Bezugnehmend auf das in der Petition angesprochene Gutachten u.a. zur Setzungsberechnungen unter dem Deponiekörper der HMD DK II; Gemarkung Roitzsch

**Petition Nr. 7 -UI00021-
Inhalt**

Inhalt des Vortrages

2.2 Vergleich der Berechnungsverfahren – Vorhabensträgerin

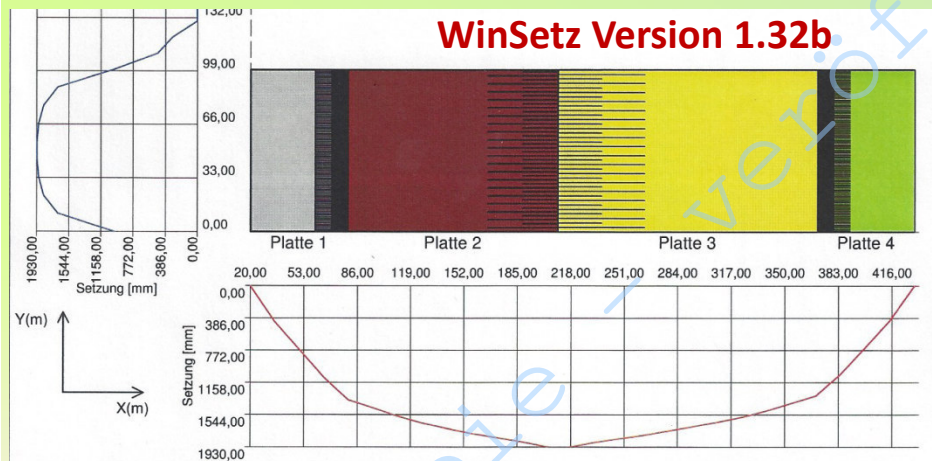
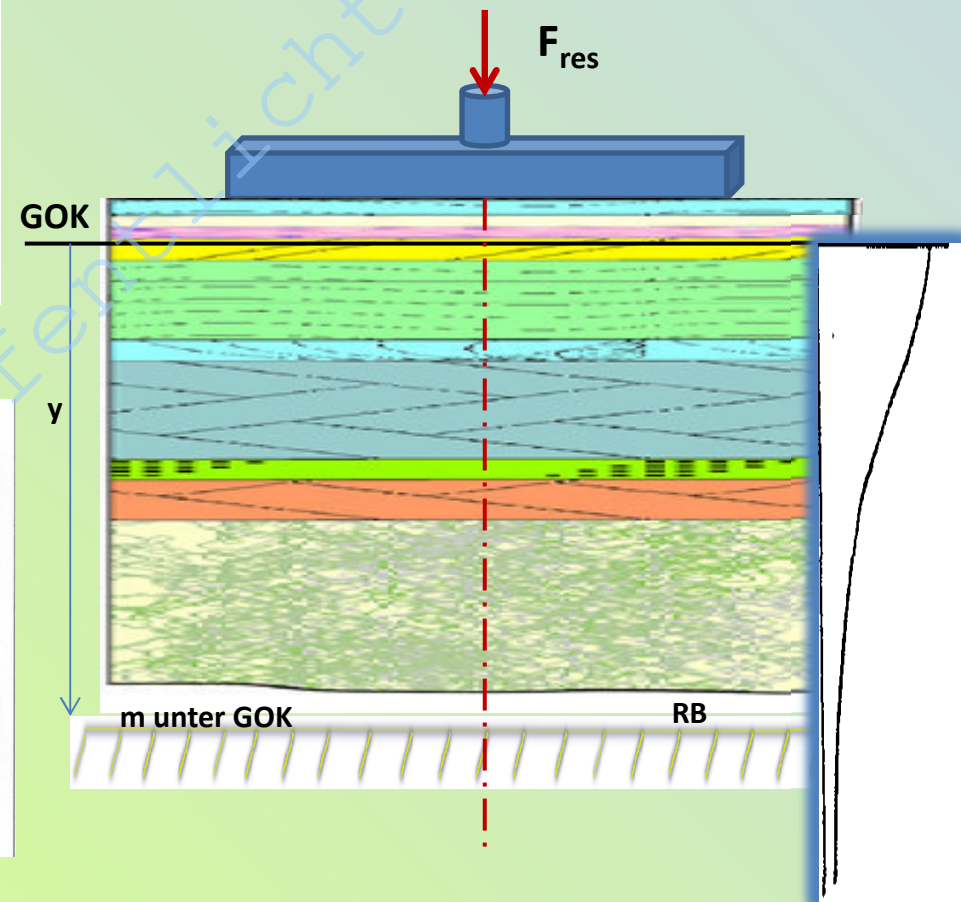
Im Gutachten wurden nur die Setzungsberechnungen und der Grundbruchnachweis nachvollzogen.

Im weiteren werden nur die Setzungsberechnungen nachvollzogen, da ein Grundbruchnachweis mit FEM-Programmen integrierter Bestandteil ist.

Das Programmpaket WinSetz ist für die Ermittlung von Setzungen und Verkantungen sowie Zeitsetzungen von Fundamenten und Dämmen nach DIN 4019 und DIN 1054 neu entwickelt worden, nicht für den Deponiebau. Das Ingenieurbüro Klein hat dabei die Deponieaufstandsfläche in Teilflächen (quasi als Stempel - Fundamente) unterteilt und die Deponieauflast jeweils als lotrechte Einzellast in der Mitte des Stempels angesetzt. So wird der Setzungs- und Spannungsverlauf unter der Einzellast zu einer maximalen Tiefe ermittelt. **Die Kompatibilitätsbedingungen können bei einer größeren Anzahl von Fundamenten nicht eingehalten werden.**

2.2 Vergleich der Berechnungsverfahren – Vorhabensträgerin

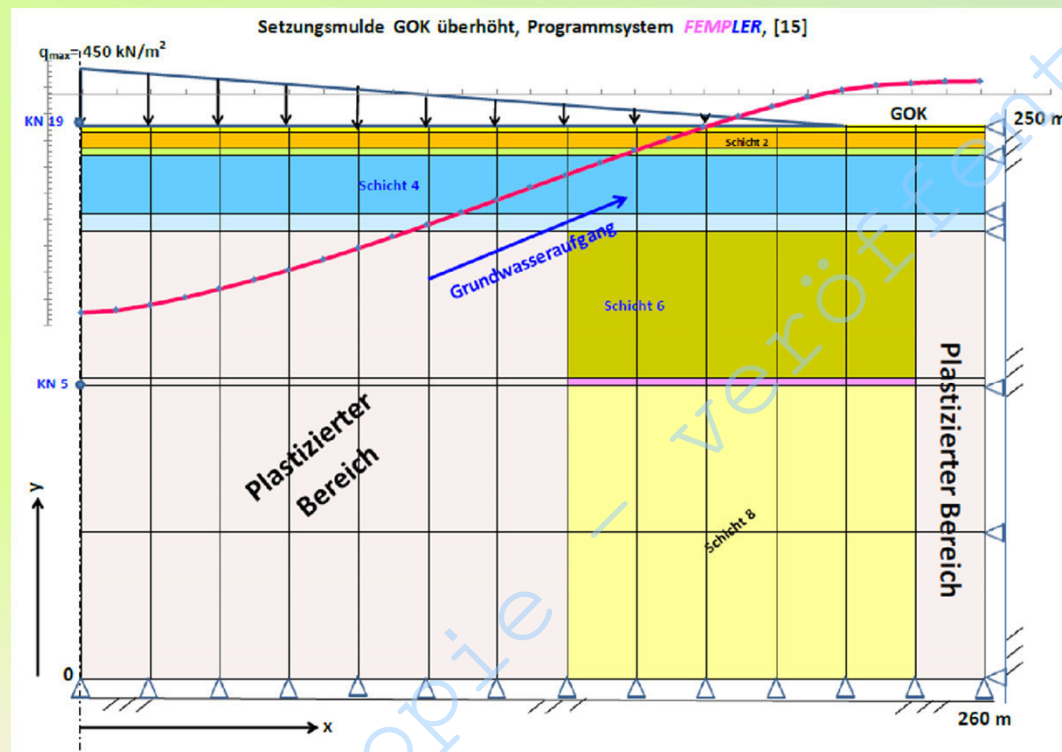
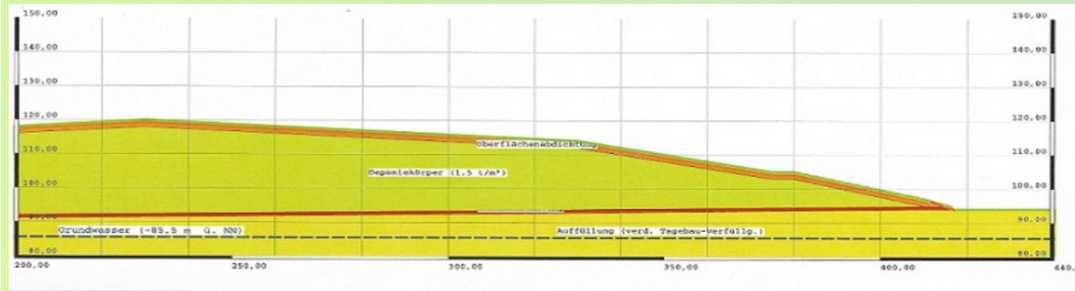
Das Oberflächenprofil im Bereich der DK II schwankt zwischen 89 m NN und 95 m NN.

Die Bemessung erfolgt auf die Oberkante der Basisabdichtung im betrachteten Schnitt I-I mit 90,5 m NN.

Der Bemessungsgrundwasserspiegel wurde im Planfeststellungsverfahren DK II mit 86 m NN festgestellt.

Mit Gutachten der Ingenieurgesellschaft Großmann/Dresden ist dieser nunmehr auf 88,5 m NN für die DK I/0 – **worse case Ausfall-WH Freiheit II und Freiheit III (Abschaltung).**

Auch die Setzungsberechnungen von Ing.-büro Klein/Halle zeigen, dass die Anforderungen der DepV nicht erfüllt werden!!!

2.2 Vergleich der Berechnungsverfahren – BI Pro Roitzsch/Gutachten Lersow

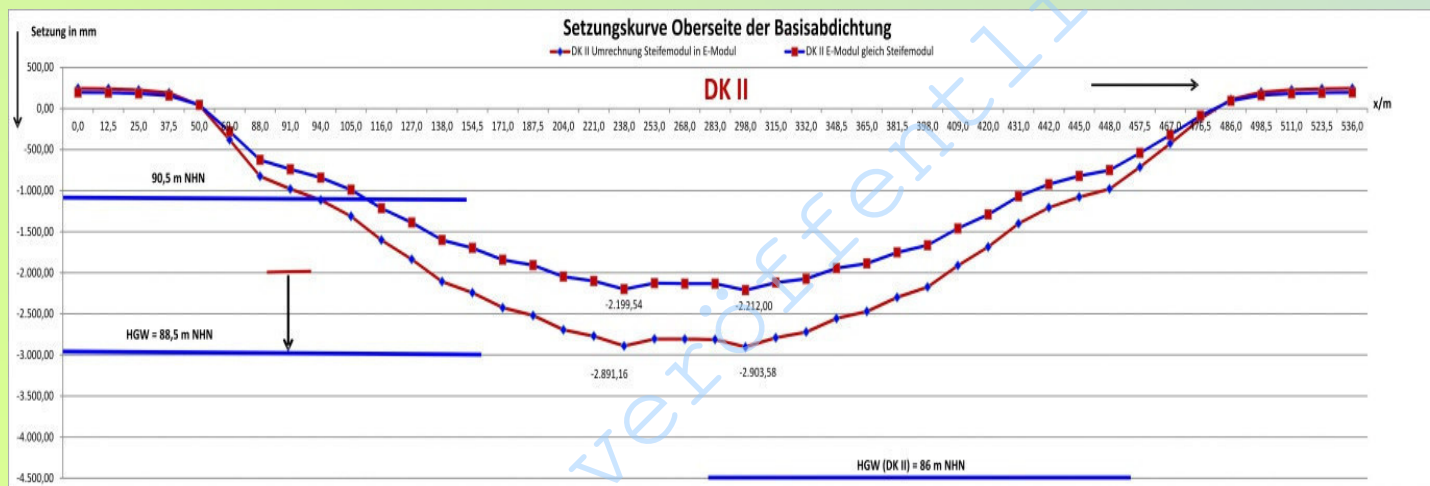
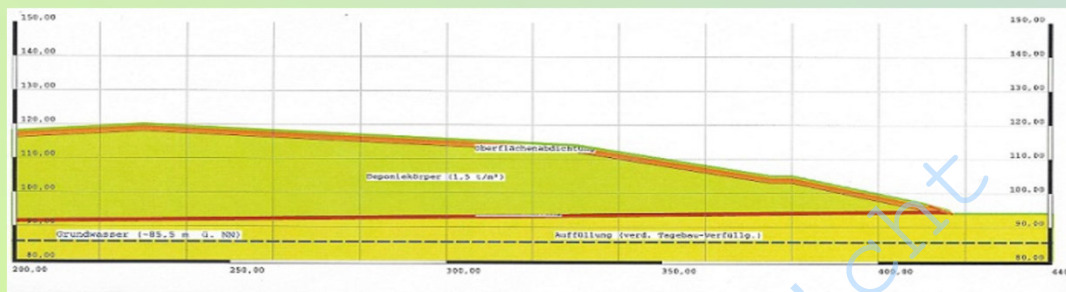
Berechnung: elasto-plastisch mit:
Linear elastisch - verfestigend plastisch
Transversalisotrop; zeitunabhängig

Berücksichtigung des aktuellen GWS
durch Auftrieb

Materialparameter: E ; ν ; Φ ; c
Gewichtete Mittelwerte aus Gutachten
Ing. Büro Klein Halle Schichtenmodell
für Schnitt I-I

Worse case Abschaltung Freiheit II und III

Ergebnisse in Abhängigkeit der RB:
Einbindetiefe 250 m; $s_{\max} = 330,9$ cm
Einbindetiefe 130 m; $s_{\max} = 225,6$ cm

2.3 Aussagen zu den vorliegenden Ergebnissen/ 3. Ausblick

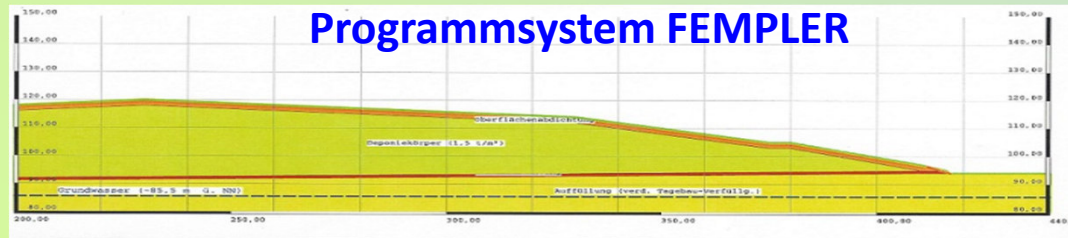
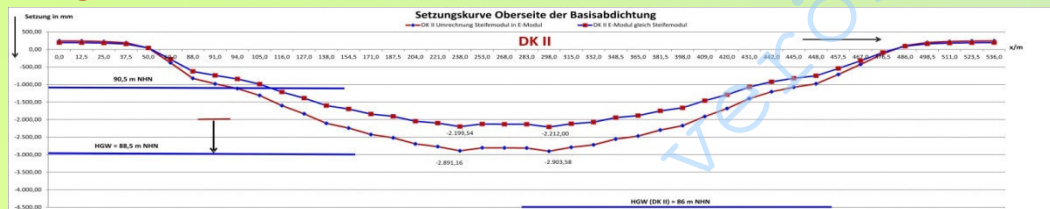
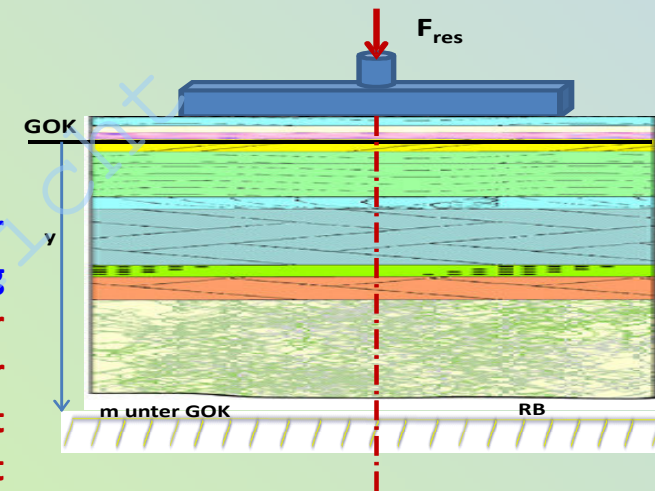
Trotz unterschiedlicher Abbildgenauigkeiten, kann man unter der Voraussetzung ähnlicher Einbindetiefen eine hohe Übereinstimmung in den Ergebnissen in einzelnen Punkten erzielt werden. Die von der Vorhabensträgerin vorgeschlagene Tragfähigkeitsverbesserung der Geländeoberfläche unter dem Deponiekörper lässt sich nicht erreichen (Rüttelplatte, Walzen, etc.). Sie wurde auch nicht nachgewiesen.

Ob die Wahl richtig war, sieht man frühestens in 30 Jahren. Ein Irrtum wird teuer!!!
